日本機械学会 発電用原子力設備規格 設計・建設規格（JSME S
NC1-2020）、材料規格（JSME S NJ1-2020）、溶接規格（JSME S
NB1-2020）及び設計・建設規格 事例規格 発電用原子力設備に
おける「応力腐食割れ発生抑制に対する考慮」（JSME S NC-CC-
002（改定）-2））に関する技術評価書（ 案 ）

（第6分冊）

添付資料

原子力規制委員会

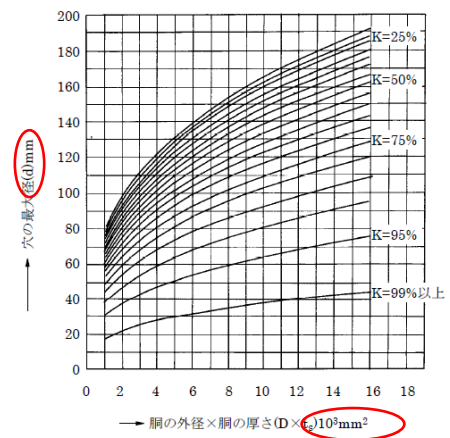
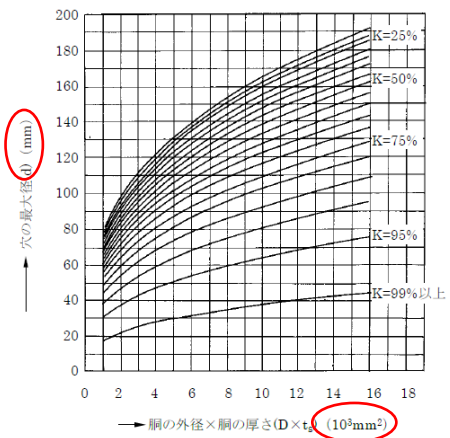
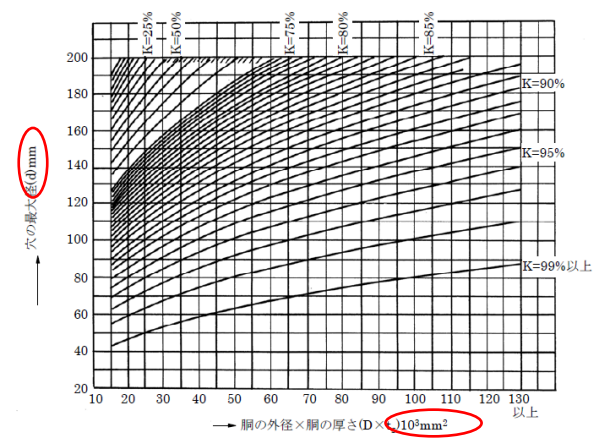
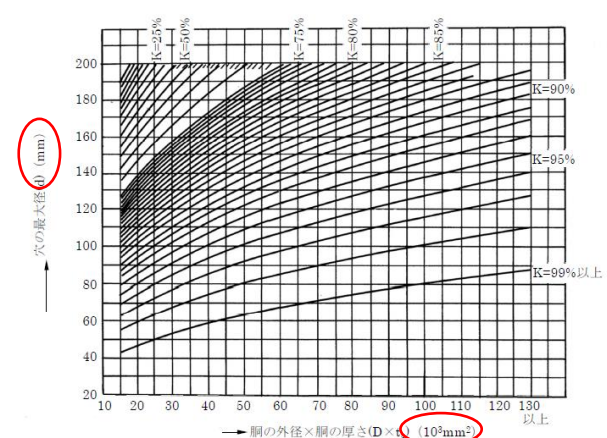
No.	頁	規定番号	変更内容	分類																								
			 図 PVB-3542. 1-1 応力成分の定義																									
95	I-4-51	PVB-3542. 2 管台の軸が容器の面に直角でない場合	・図 PVB-3542. 1-1 応力成分の定義の変更に伴い、σ_nをσ_tに変更 「σ_nに関する内側すみ部の応力係数は、次式で計算した値、その他の応力係数は、PVB-3542. 1 に示す値とする。(略)」 →「σ_tに関する内側すみ部の応力係数は、次式で計算した値、その他の応力係数は、PVB-3542. 1 に示す値とする。(略)」	①																								
96	I-4-52	PVB-3551 代替設計の適合条件(3)	・規定の表現の見直し 「(3) 管台および強め材は完全溶込み溶接により容器と一体であること。」 →「(3) 管台及び強め材は完全溶込み溶接によって容器と一体であること。」	①																								
97	I-4-56	PVB-3556 穴周辺の応力係数	・穴周辺の応力成分の定義をσ_n、σ_t、σ_rからσ_t、σ_z、σ_rに変更 「PVB-3510(2)の円形の穴の周辺のピーク応力強さの疲労解析のうち内圧力については容器が PVB-3551～PVB-3555 に適合するときは表 PVB-3556-1 の応力係数を使用することができる。ここで、σ_n、σ_t、σ_rは図 PVB-3556-1 に示す応力成分、t は胴の厚さ(mm)、D は胴の内径 (mm) とする。 表 PVB-3556-1 応力係数 (円筒部)

No.	頁	規定番号	変更内容	分類																								
			図 PVB-3556-1 応力成分の定義 →「PVB-3510(2)の円形の穴の周辺のピーク応力強さの疲労解析のうち内圧力については容器が PVB-3551～PVB-3555 に適合するときは表 PVB-3556-1 の応力係数を使用することができる。ここで、σ_t、σ_z、σ_r は図 PVB-3556-1 に示す応力成分、t は胴の厚さ(mm)、D は胴の内径(mm)とする。 表 PVB-3556-1 応力係数 (円筒部)

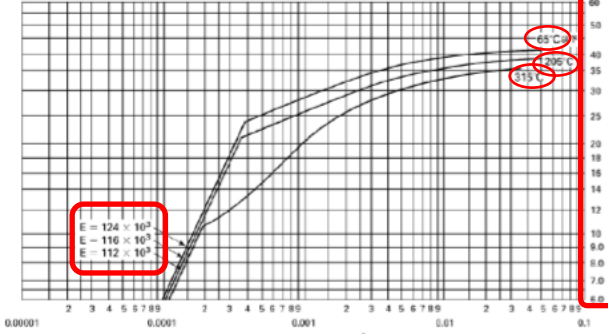
No.	頁	規定番号	変更内容	分類
123	202	Part3 第3章 図10 高ニッケル合金 (GNC690H YSH)	- 図10の縦弾性係数の表示を「$\times 10^5$」から「$\times 10^3$」に変更 - 図10の200℃及び320℃以上480℃以下の曲線を205℃及び315℃以上480℃以下に変更 - 図10の縦軸B値の目盛範囲と目盛線を28～276から14～260に変更  	① ③ ③
124	203	Part3 第3章 図11 ステンレス鋼 (SUSF304、SUS304TKA、SUS304TP、SUS304TB、SUS304TPY、SUS304、GSUSF304、GSUS304TP、GSUS304TB、GSUS304B及びGSUS304HP)	- 図11の縦弾性係数の表示を「$\times 10^5$」から「$\times 10^3$」に変更 - 図11の200℃の曲線を205℃に変更し、815℃の曲線及び縦弾性係数の値を追加 - 図11の縦軸B値の目盛範囲と目盛線を14～138から12～120に変更 - 表XIとしてデジタル値を追加  	① ③ ③ ③
